高速道路の維持管理等に関する行政評価・監視
結果報告書

平成 27 年 3 月

中国四国管区行政評価局

NEXCO西日本中国支社

図表 1-(1)-④ 区画線に関する事例

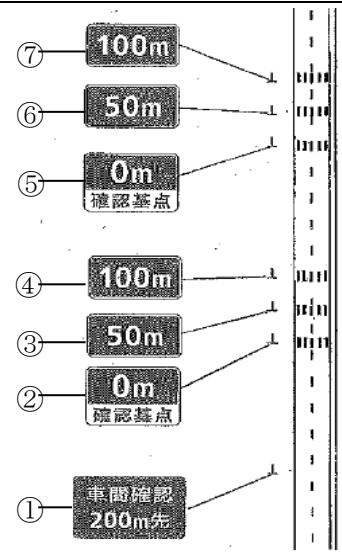
<p>事例の種類</p>	<p>車道外側線（路肩と車道を区別する左側の線や中央分離帯近くの右側の線）等の各種区画線について、車両通行による摩耗等のため薄くなっている箇所 （写真A：バスストップレーンとの車線境界線の薄れ、写真B：左側車道外側線の薄れ） 特に薄れていることで危険度が高くなると考えられる車線境界線（片側二車線の中央の区画線）が薄くなっている箇所（写真C）</p>
<p>A</p> 	<p>B</p> 
<p>C</p> 	<p>中国支社は、区画線の薄れについて、雪氷期間終了後、順次措置を講じることとしている。</p>

図表 1-(2)-⑤ 矢印路面標示及びラバーポール設置の両方の措置が講じられていない箇所

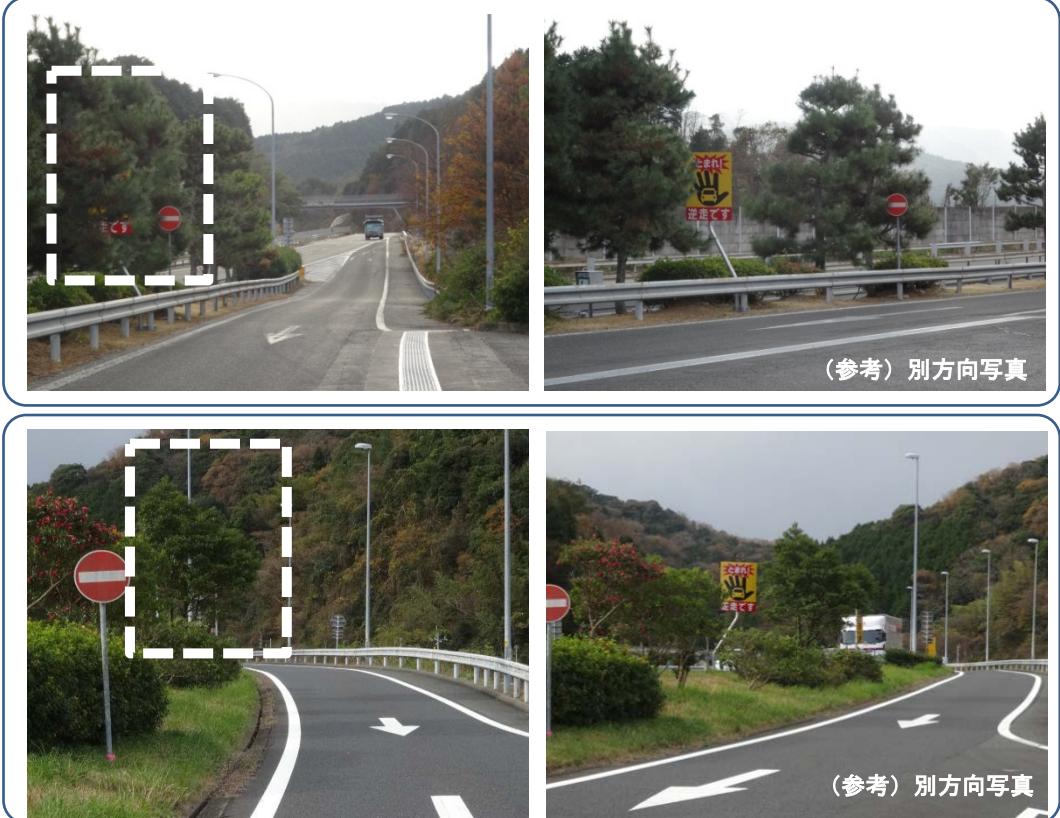
山陽道広島東 IC 上りでは、本線との合流部の前に、広島高速道路 1 号線方面からの接続路との合流部があり、当該合流部には、矢印路面標示及びラバーポール設置の両方の措置が講じられていない。

中国支社は当該箇所のような IC オンランプ合流部及び IC オフランプ合流部については、交通管理者と協議しながら順次設置を行うとしている。

【NO. 8】(玖珂 I C の下り方面出口標識)

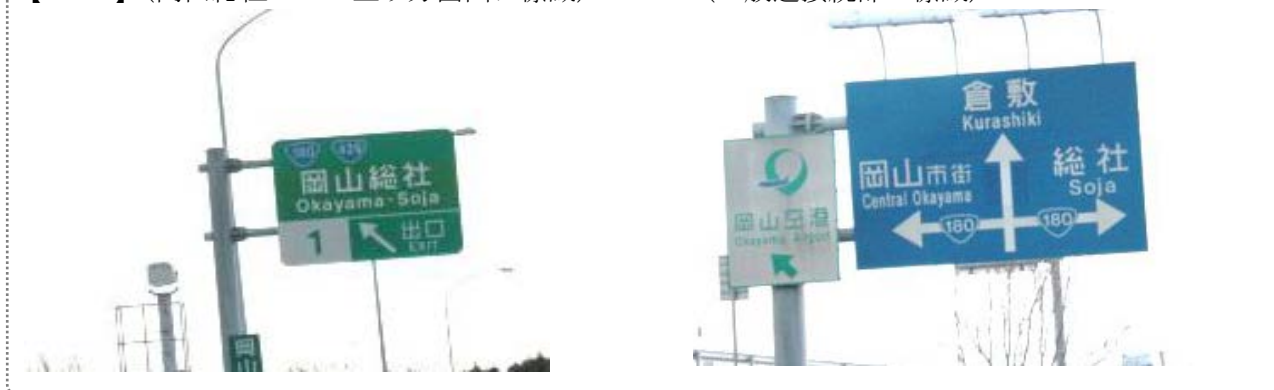
NO.	IC 名	区分	IC 出口標識	接続する一般道の表示	備考
1	津山 (中国道)	上り	R53、R179	R53	R179
2	院庄 (中国道)	上り	R53、R179	R179	R53
3	山口 (中国道)	上り	R9、R262	R262	R9
4	山口 (中国道)	下り	R9、R262	R262	R9
5	河内 (山陽道)	上り	R432	R2	R432
6	河内 (山陽道)	下り	R432	R2	R432
7	玖珂 (山陽道)	上り	R2、R437	R2	R437
8	玖珂 (山陽道)	下り	R2、R437	R2	R437
9	岡山総社 (岡山道)	上り	R180、R429	R180	R429
10	岡山総社 (岡山道)	下り	R180、R429	R180	R429

【No. 3】、
【No. 4】の
設置場所

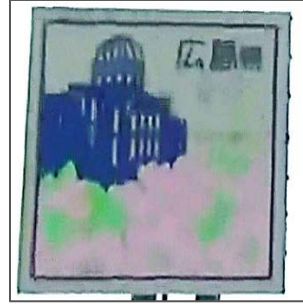
No.	高速道路名	区分	場所	説明
1	中国道	上り	距離標199付近	岡山鳥取県境から直線距離で約23km離れた地点に「岡山県」標識が設置されている。
2	中国道	下り	三尾トンネル手前	岡山鳥取県境から直線距離で約23km離れた地点に「岡山県」標識が設置されている。
3	中国道	上り	江の川PA 1km手前 ～江の川PA間	広島島根県境から直線距離で約12km離れた地点に「広島県」標識が設置されている。
4	中国道	下り	江の川PA手前3km ～1km間	広島島根県境から直線距離で約12km離れた地点に「広島県」標識が設置されている。
5	中国道	下り	距離標499.9付近	山口広島県境から直線距離で約91km離れた地点に「山口県」標識が設置されている。

【NO. 12】湯田PA（下り）

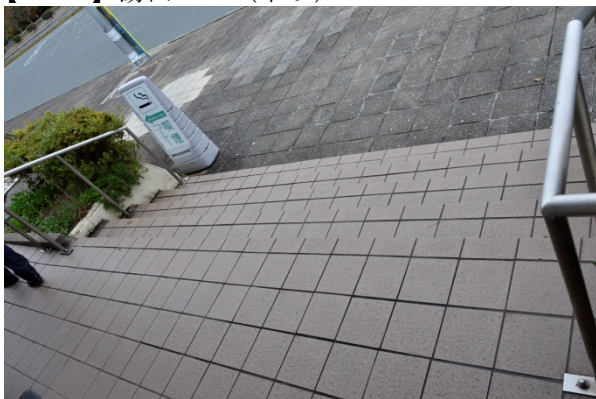
NO.	休憩施設名	区分	概要
1	二宮 P A (中国道)	上り	便所建物前の階段等の踏面端部に明度差なし。
2	真庭 P A (中国道)	下り	便所建物前の階段の踏面端部に明度差なし。
3	江の川 P A (中国道)	上り	一般用駐車場に面した階段の踏面端部に明度差なし。
4	江の川 P A (中国道)	下り	一般用駐車場に面した階段の踏面端部に明度差なし。
5	本郷 P A (中国道)	下り	一般用駐車場に面した階段の踏面端部に明度差なし。
6	安佐 S A (中国道)	上り	一般用駐車場に面した階段の踏面端部に明度差なし。
7	安佐 S A (中国道)	下り	一般用駐車場に面した階段の踏面端部に明度差なし。
8	吉和 S A (中国道)	上り	一般用駐車場に面した階段の踏面端部に明度差なし。
9	吉和 S A (中国道)	下り	一般用駐車場に面した階段の踏面端部に明度差なし。
10	鹿野 S A (中国道)	下り	一般用駐車場に面した階段の踏面端部に明度差なし。
11	湯田 P A (中国道)	上り	便所建物前の階段の踏面端部に明度差なし。
12	湯田 P A (中国道)	下り	便所建物前の階段の踏面端部に明度差なし。
13	伊佐 P A (中国道)	上り	便所建物前の階段の踏面端部に明度差なし。
14	伊佐 P A (中国道)	下り	便所建物前の階段の踏面端部に明度差なし。
15	王司 P A (中国道)	上り	便所建物前の階段の踏面端部に明度差なし。
16	道口 P A (山陽道)	上り	店舗建物前の階段の踏面端部に明度差なし。
17	奥屋 P A (山陽道)	下り	店舗建物前の階段の踏面端部に明度差なし。
18	宮島 S A (山陽道)	下り	一般用駐車場に面した階段の踏面端部に明度差なし。
19	寒曳山 P A (浜田道)	上り	店舗建物前の階段の踏面端部に明度差なし。
20	寒曳山 P A (浜田道)	下り	便所建物前の階段の踏面端部に明度差なし。

【NO. 1】本郷PA（上り）

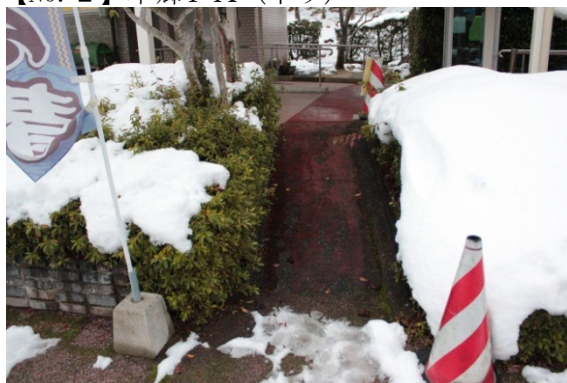
NO.	休憩施設名	区分	概要
1	本郷P A（中国道）	上り	一般用駐車場に面した傾斜路に手すりなし。
2	本郷P A（中国道）	下り	一般用駐車場に面した傾斜路に手すりなし。
3	筒賀P A（中国道）	上り	一般用駐車場に面した傾斜路に手すりなし。
4	筒賀P A（中国道）	下り	一般用駐車場に面した傾斜路に手すりなし。
5	深谷P A（中国道）	上り	一般用駐車場に面した傾斜路に手すりなし。
6	深谷P A（中国道）	下り	一般用駐車場に面した傾斜路に手すりなし。

【NO. 16】鹿野S A（下り）

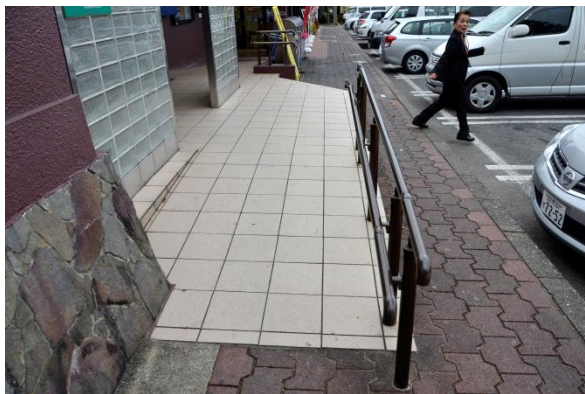
NO.	休憩施設名	区分	概要
1	二宮 P A（中国道）	上り	車いす使用者用駐車場の傾斜路に明度差なし。
2	二宮 P A（中国道）	下り	車いす使用者用駐車場の傾斜路に明度差なし。
3	真庭 P A（中国道）	上り	車いす使用者用駐車場の傾斜路に明度差なし。
4	真庭 P A（中国道）	下り	車いす使用者用駐車場の傾斜路に明度差なし。
5	大佐 S A（中国道）	上り	車いす使用者用駐車場の傾斜路に明度差なし。
6	大佐 S A（中国道）	下り	車いす使用者用駐車場の傾斜路に明度差なし。
7	江の川 P A（中国道）	上り	便所建物前の傾斜路に明度差なし。
8	本郷 P A（中国道）	下り	一般用駐車場に面した傾斜路に明度差なし。
9	安佐 S A（中国道）	上り	車いす使用者用駐車場の傾斜路に明度差なし。
10	筒賀 P A（中国道）	上り	一般用駐車場に面した傾斜路に明度差なし。
11	筒賀 P A（中国道）	下り	一般用駐車場に面した傾斜路に明度差なし。
12	吉和 S A（中国道）	上り	車いす使用者用駐車場の傾斜路に明度差なし。
13	吉和 S A（中国道）	下り	車いす使用者用駐車場の傾斜路に明度差なし。
14	朝倉 P A（中国道）	下り	一般用駐車場に面した傾斜路に明度差なし。
15	鹿野 S A（中国道）	上り	車いす使用者用駐車場の傾斜路に明度差なし。
16	鹿野 S A（中国道）	下り	車いす使用者用駐車場の傾斜路に明度差なし。
17	荷卸峠 P A（中国道）	下り	一般用駐車場に面した傾斜路、車いす使用者用駐車場の傾斜路に明度差なし。
18	湯田 P A（中国道）	上り	車いす使用者用駐車場に面した傾斜路に明度差なし。
19	湯田 P A（中国道）	下り	車いす使用者用便所前の傾斜路に明度差なし。
20	王司 P A（中国道）	上り	一般用便所前の傾斜路に明度差なし。
21	吉備 S A（山陽道）	上り	一般用駐車場に面した傾斜路、車いす使用者用駐車場の傾斜路に明度差なし。
22	吉備 S A（山陽道）	下り	一般用駐車場に面した傾斜路、展望台への傾斜路に明度差なし。

【NO. 24】道口P A（下り） 図表 2-(1)-⑥の NO. 16 と同じ。

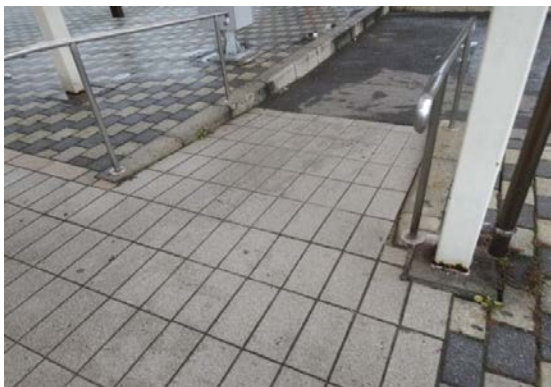
NO.	休憩施設名	区分	概要
23	道口P A (山陽道)	上り	車いす使用者用駐車場の傾斜路に明度差なし。
24	道口P A (山陽道)	下り	一般用駐車場に面した傾斜路、車いす使用者用駐車場の傾斜路に明度差なし。
25	篠坂P A (山陽道)	上り	車いす使用者用駐車場の傾斜路に明度差なし。
26	篠坂P A (山陽道)	下り	車いす使用者用駐車場の傾斜路に明度差なし。
27	福山S A (山陽道)	上り	車いす使用者用駐車場の傾斜路に明度差なし。
28	福山S A (山陽道)	下り	車いす使用者用駐車場の傾斜路に明度差なし。
29	八幡P A (山陽道)	上り	車いす使用者用駐車場の傾斜路に明度差なし。
30	八幡P A (山陽道)	下り	車いす使用者用駐車場の傾斜路に明度差なし。
31	小谷S A (山陽道)	上り	車いす使用者用駐車場の傾斜路に明度差なし。
32	奥屋P A (山陽道)	上り	車いす使用者用駐車場の傾斜路に明度差なし。
33	沼田P A (山陽道)	上り	店舗建物に面した傾斜路に明度差なし。
34	玖珂P A (山陽道)	上り	車いす使用者用駐車場の傾斜路に明度差なし。
35	玖珂P A (山陽道)	下り	車いす使用者用駐車場の傾斜路に明度差なし。
36	下松S A (山陽道)	上り	車いす使用者用駐車場の傾斜路に明度差なし。
37	下松S A (山陽道)	下り	車いす使用者用駐車場の傾斜路に明度差なし。
38	佐波川S A (山陽道)	上り	車いす使用者用駐車場の傾斜路に明度差なし。
39	佐波川S A (山陽道)	下り	車いす使用者用駐車場の傾斜路に明度差なし。
40	久地P A (広島道)	上り	一般用駐車場に面した傾斜路、車いす使用者用駐車場の傾斜路に明度差なし。
41	久地P A (広島道)	下り	一般用駐車場に面した傾斜路、車いす使用者用駐車場の傾斜路に明度差なし。
42	金城P A (浜田道)	上り	車いす使用者用駐車場の傾斜路に明度差なし。
43	金城P A (浜田道)	下り	車いす使用者用駐車場の傾斜路に明度差なし。
44	総社P A (岡山道)	上り	車いす使用者用駐車場の傾斜路に明度差なし。
